Bijlage 1

Reactie- en antwoordnota zienswijzen in verband met de aanvraag omgevingsvergunning voor het planologisch mogelijk maken van 26 appartementen en 14 grondgebonden woningen aan de Bonkevaart binnen het project Tolhuis in Leeuwarden

Fragment verbeelding bestemmingsplan 'Leeuwarden - Tolhuis'

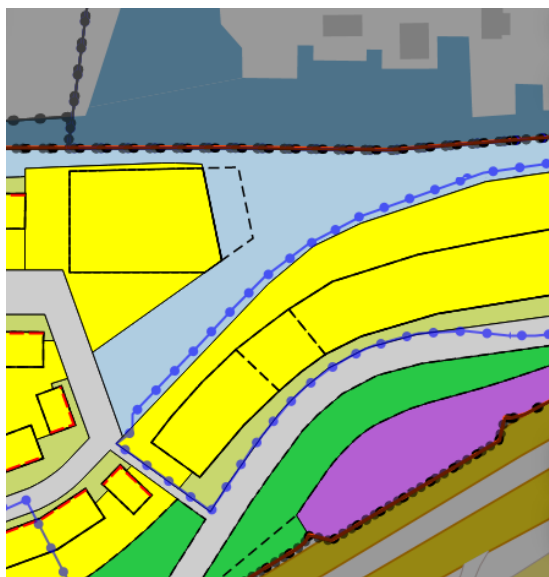
1. de afwijking van het bouwvlak; op een aantal plekken worden de woningen op ca. 5,5 meter tot het water gebouwd, terwijl in het bestemmingsplan deze afstand varieert van 12,5 tot ongeveer 20 meter;

Anders dan appellanten beweren bevindt het bouwvlak in het bestemmingsplan zich westelijk op het perceel op ca. 6,5 meter tot het water. Slechts op enkele plekken is de nieuwbouw in beperkte mate gesitueerd buiten het bouwvlak van het bestemmingsplan.
